改善箇所説明図

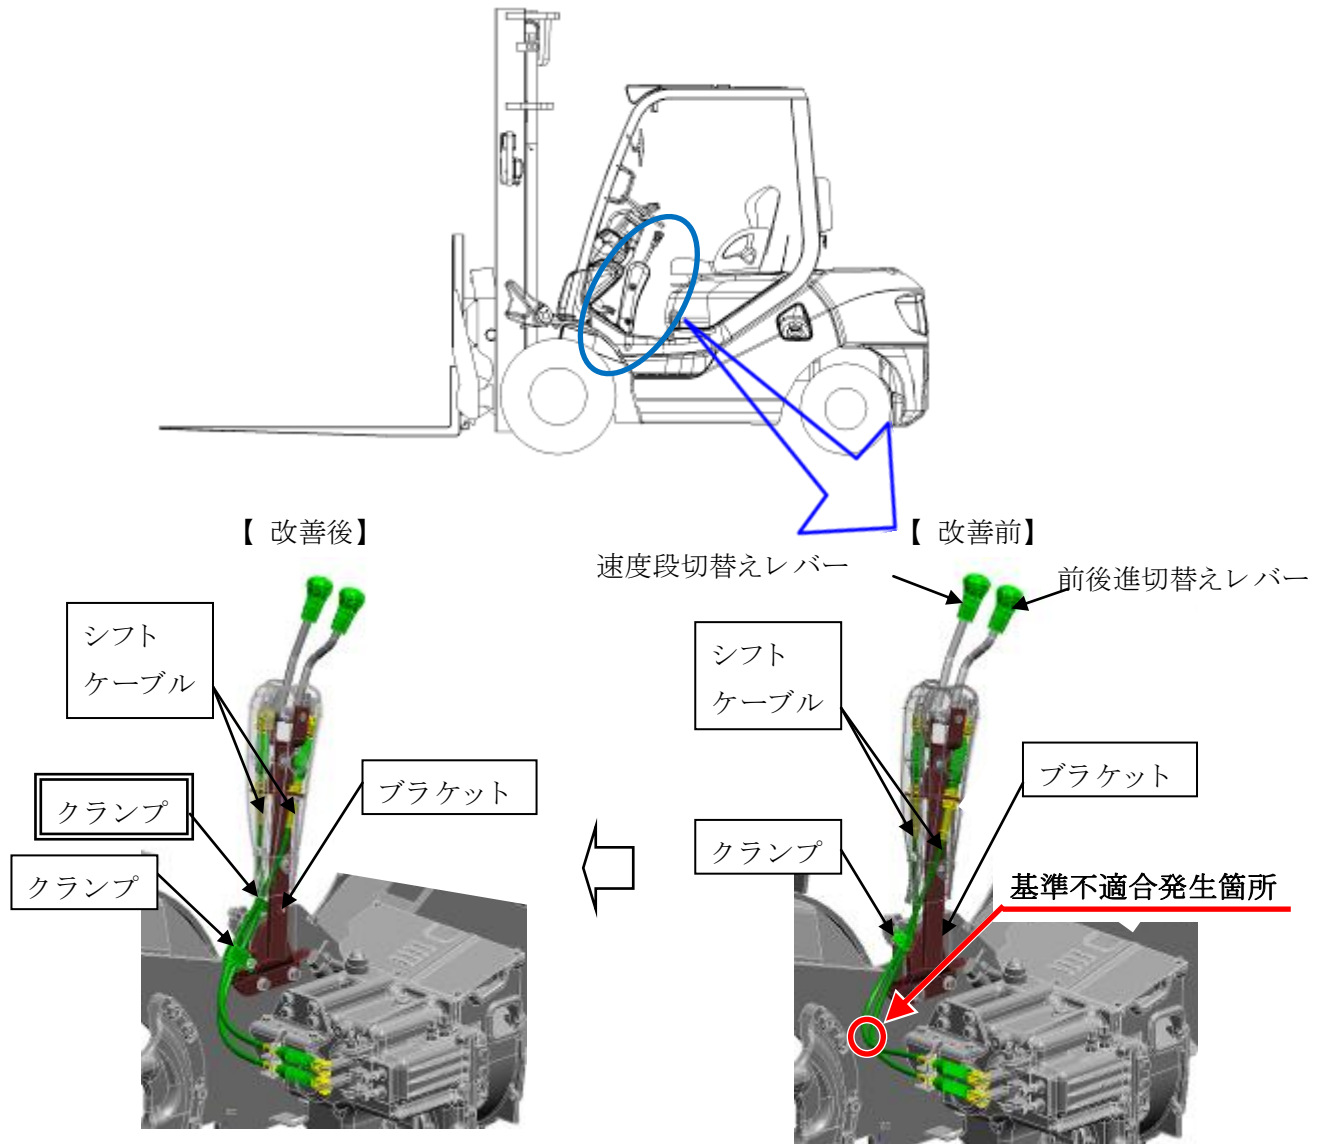
手動変速機において、組立工程でシフトケーブルを折り曲げて組み付けたものがある。そのため、そのまま使用を続けると、シフトケーブルが折損してシフト操作が出来なくなり、走行不能となるおそれがある。

改善措置の内容： 全車両、クランプとブラケットを対策品に交換し、新たにクランプを追加するとともに、シフトケーブルを新品に交換する。

識別： ブラケットに白ペイントを塗布する。

白色ペイントを塗布
